Commune de Melun

Révision générale du Plan Local d'Urbanisme

Avis du Département de Seine-et-Marne Annexe technique - Mars 2024

AVIS DU DEPARTEMENT

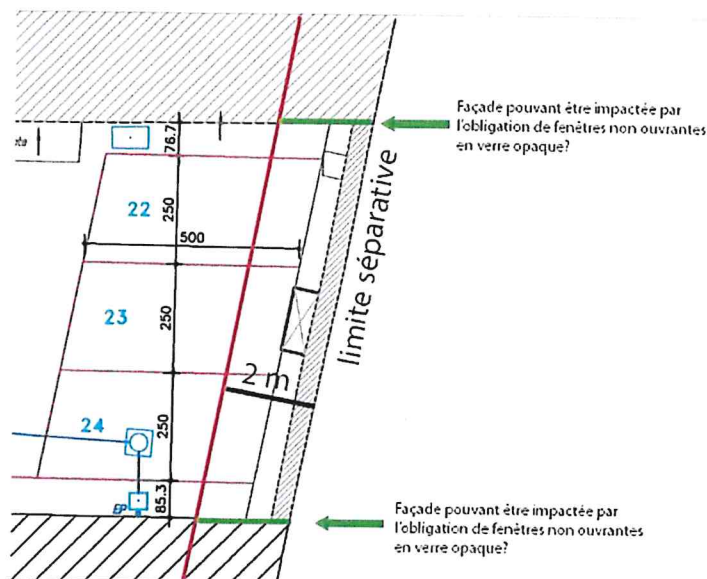
L'article indique qu'en cas d'intervention sur le bâti existant : les ouvertures situées à moins de 2 mètres d'une limite séparative devront être non ouvrantes et traitées en verre opaque.

Si cette disposition s'applique aux ouvertures ne disposant pas de vue droite sur la parcelle voisine (voir schéma), elle constitue une vraie contrainte pour les bâtiments situés dans cette zone, notamment les immeubles de bureau. En effet certains locaux de travail seraient ainsi privés de vues sur l'extérieur et de possibilité d'aération naturelle.

Il conviendrait de confirmer que cette disposition ne constitue pas un impératif pour les façades disposant de vue droite sur la limite séparative et que cette mesure puisse être **dérogée pour les façades n'ayant pas de vue droite** sur la parcelle voisine.

Zone Ub article « 3.1 LE TRAITEMENT DES ABORDS- b) En limite sur les voies publiques et privées et emprises publiques »

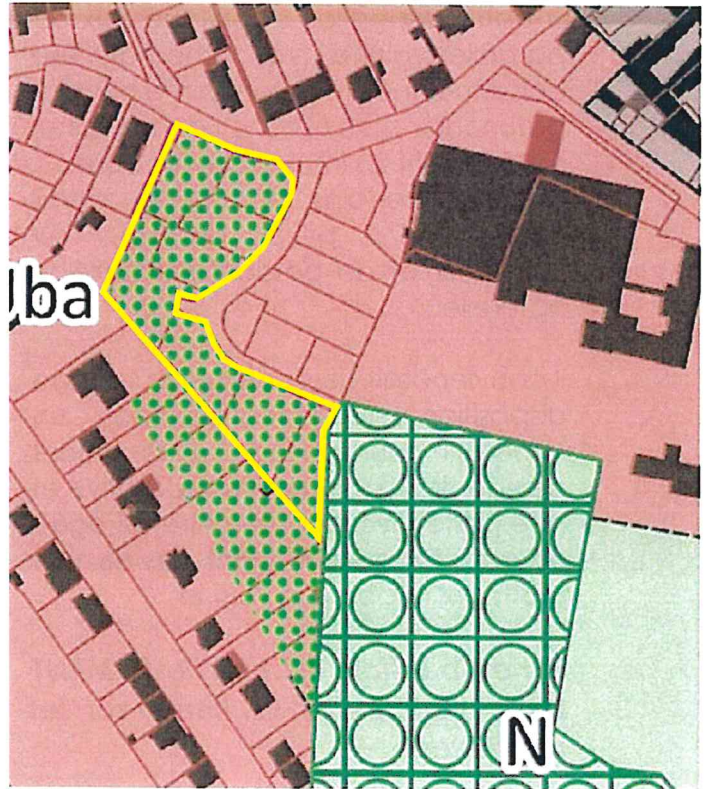
Ces dispositions posent des soucis de sécurité notamment pour les sites de l'Hôtel du Département et de la Préfecture situés dans cette zone. En effet, les clôtures sont déjà d'une hauteur supérieure à 2 m. Par ailleurs au niveau de la Préfecture, la clôture est constituée d'un barreaudage, un muret compris entre 40 et 80 cm pourrait servir aisément pour le franchissement d'une clôture d'autant plus si elle est à 2m.

En conséquence, **il conviendrait de prévoir une exception pour les sites sensibles** qui nécessitent un niveau de sécurité anti-intrusion accru.

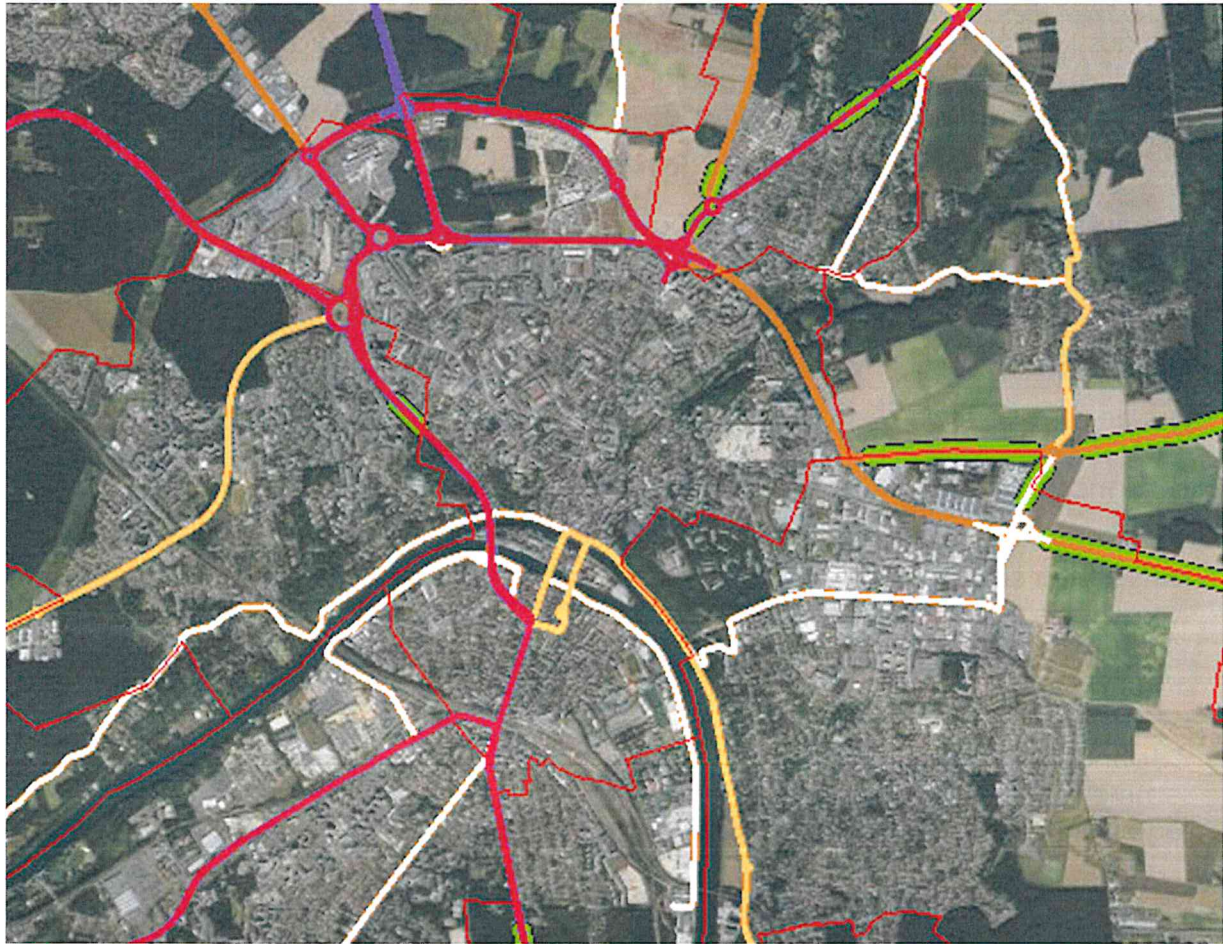
De plus, le diagnostic territorial en matière de nuisances sonores pourrait être mis à jour. **La Carte Stratégique de Bruit de 4ème échéance est désormais disponible** sur le site de la préfecture. Le rapport de présentation s'appuie sur la carte de 3ème échéance qui n'intègre pas les rues suivantes, qui génèrent également des nuisances sonores :

- Rue St Barthelemy ;
- Rue du General de Gaulle ;
- Bd Gambetta ;
- Rue Saint Liesne ;
- Rue de Dammarie ;
- Rue Dajot.

Le diagnostic territorial pourrait être complété et précisé à l'aide des Plans de Prévention du Bruit dans l'Environnement des différents gestionnaires.

Carte de classification du réseau routier départemental à Melun

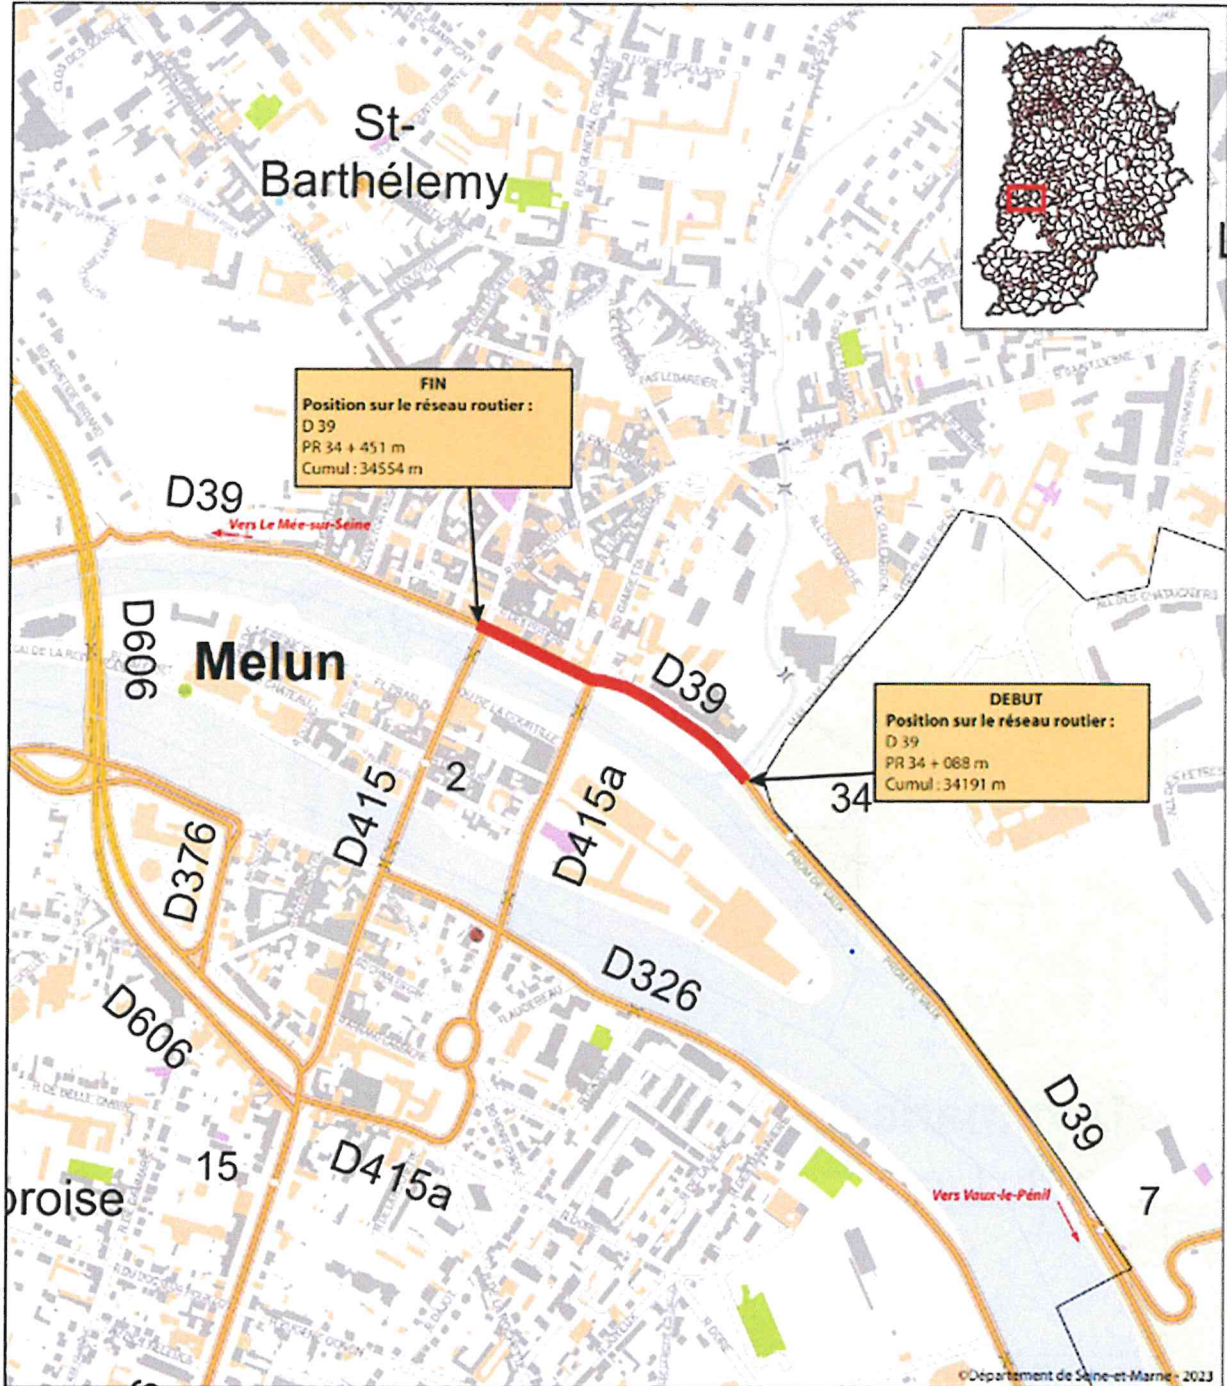
Le rapport de présentation (RP), page 16, est relativement complet. Néanmoins, **il aurait été intéressant de présenter le statut des routes départementales** afin de mieux comprendre le contexte et l'articulation entre le réseau communal et départemental. (cf. Annexe)

Plan de localisation du plan d'alignement de la RD 372, 14/03/1895

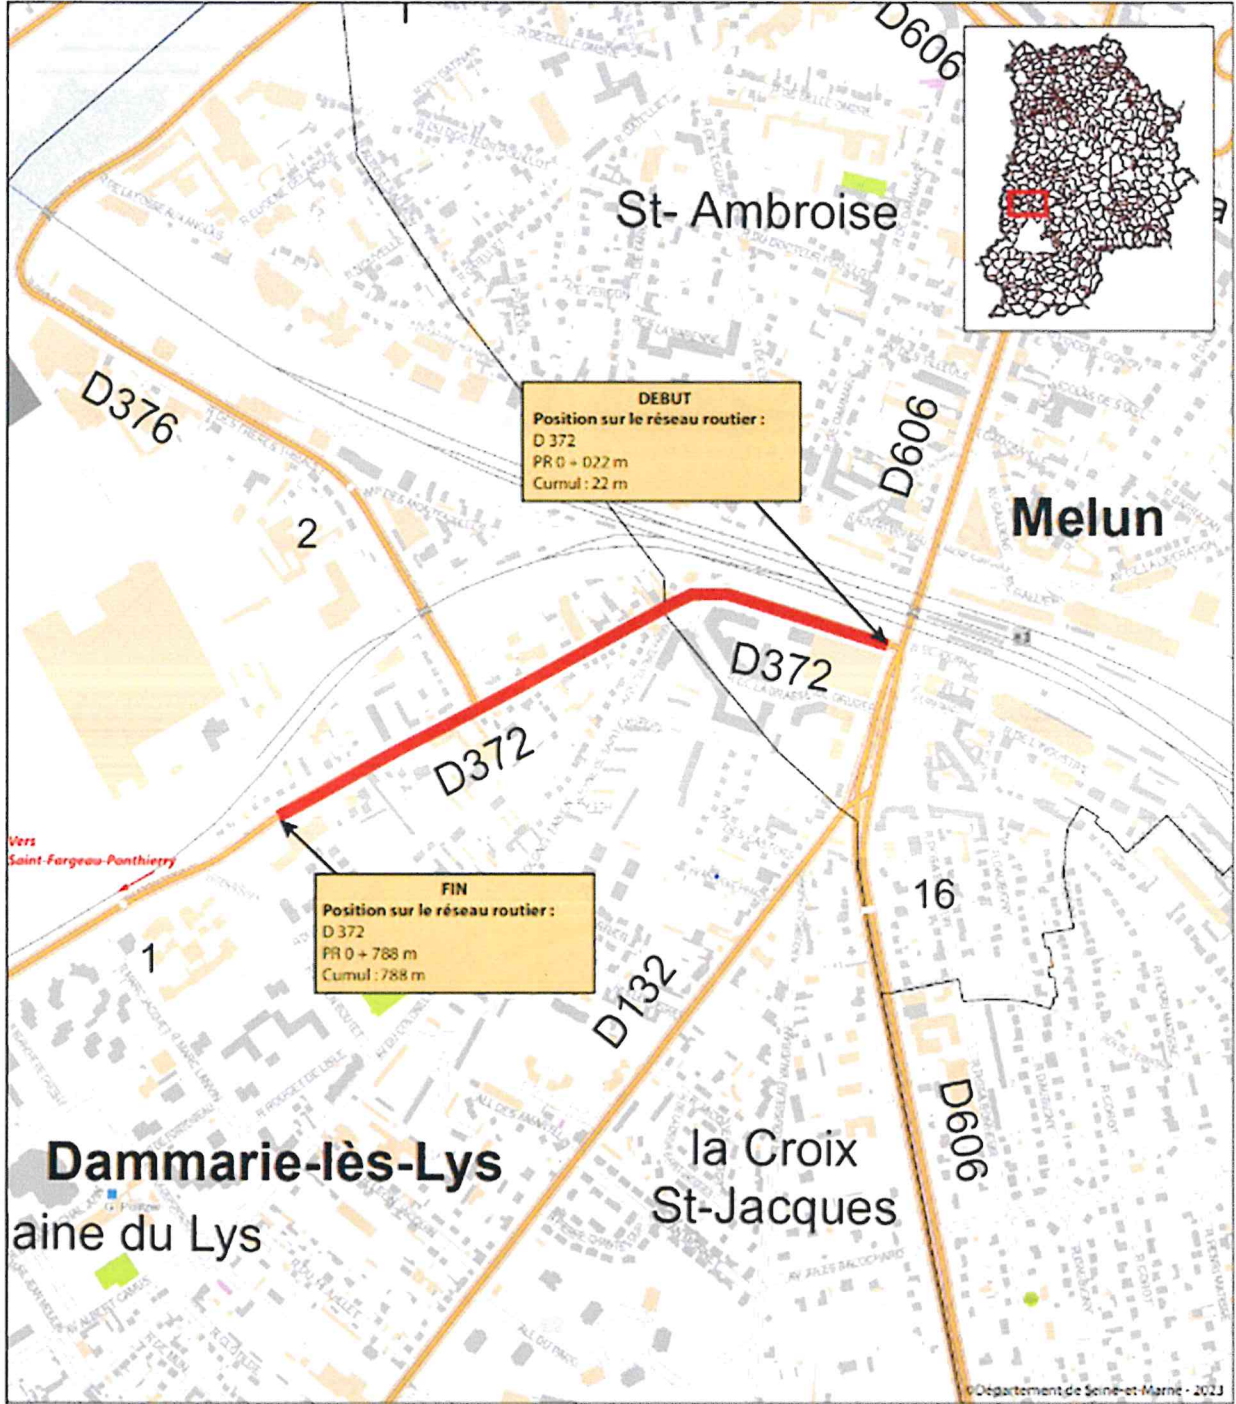
- RD 372, frappée d'alignement en date du 14 mars 1895 ;

Par ailleurs, en **l'absence de plan graphique des servitudes EL7 dans les pièces transmises, il convient de localiser les plans d'alignement des routes départementales sur le plan de zonage ou les plans de prescription.** Il convient de se référer aux annexes pour localiser les limites des plans d'alignement sur RD.

Plan de localisation du plan d'alignement de la RD 415, sur l'île Saint-Etienne, 24/09/1915

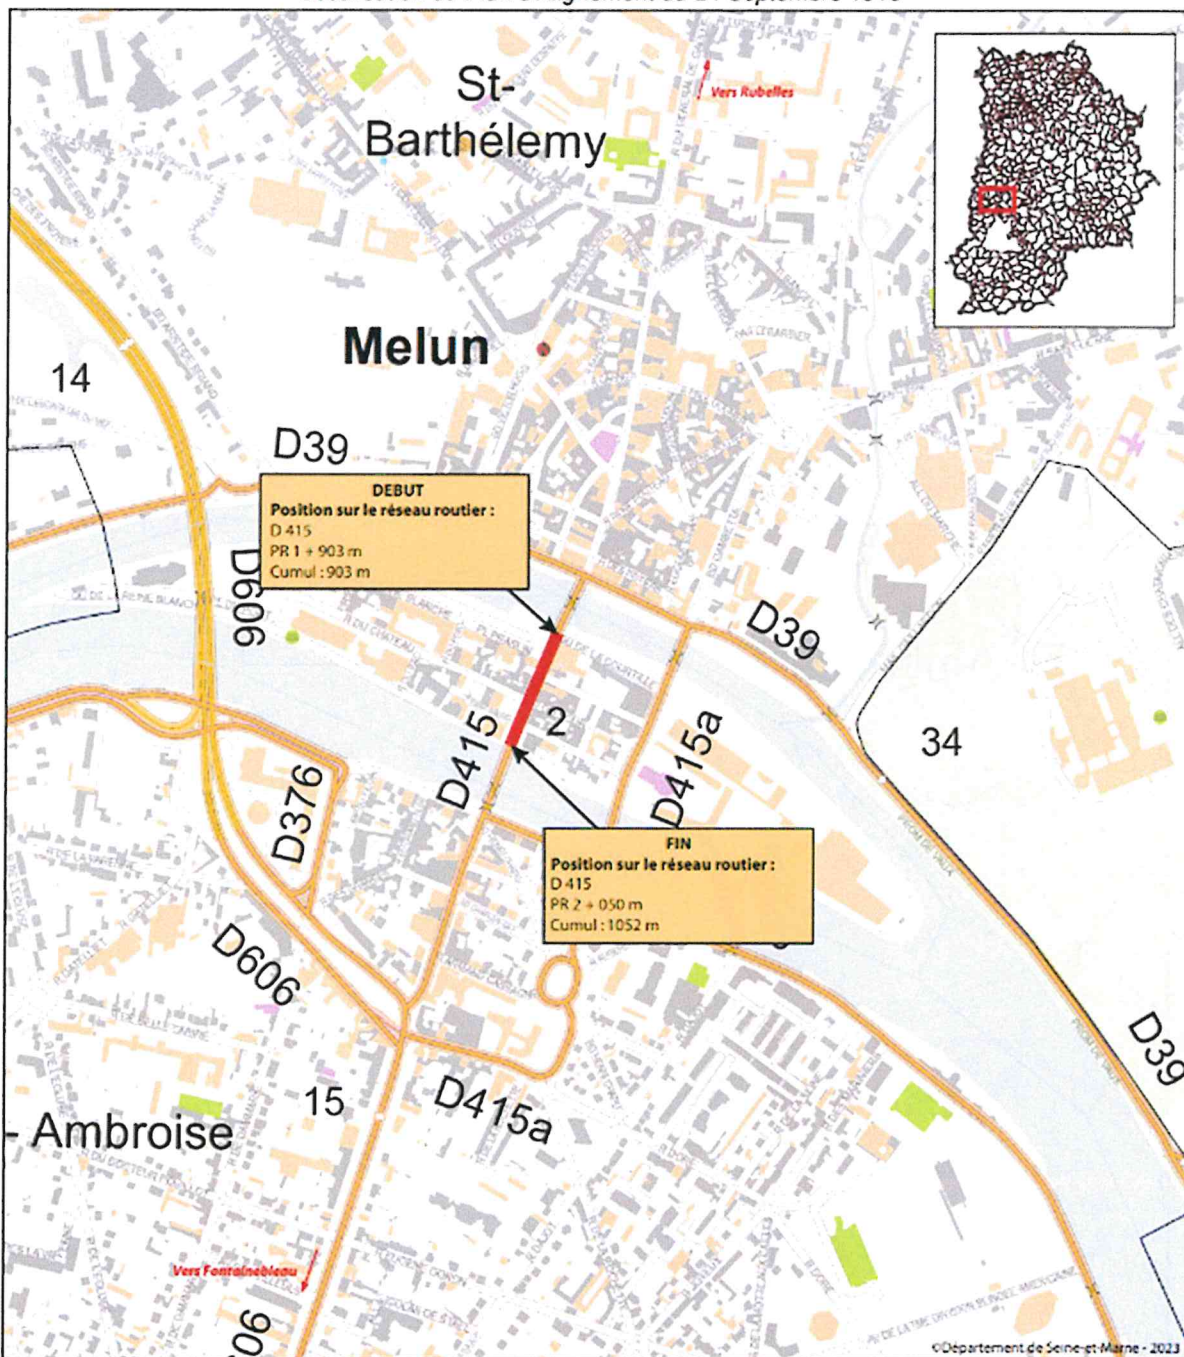
- RD 415, entre le Pré Chamblain et le Quai de la Courtille, plan d'alignement approuvé en date du 24 septembre 1915 ;
- RD 606 entre le n°5 de l'avenue du Maréchal Leclerc et le Pré-Chamblain, plan d'alignement approuvé en date du 24 septembre 1915.
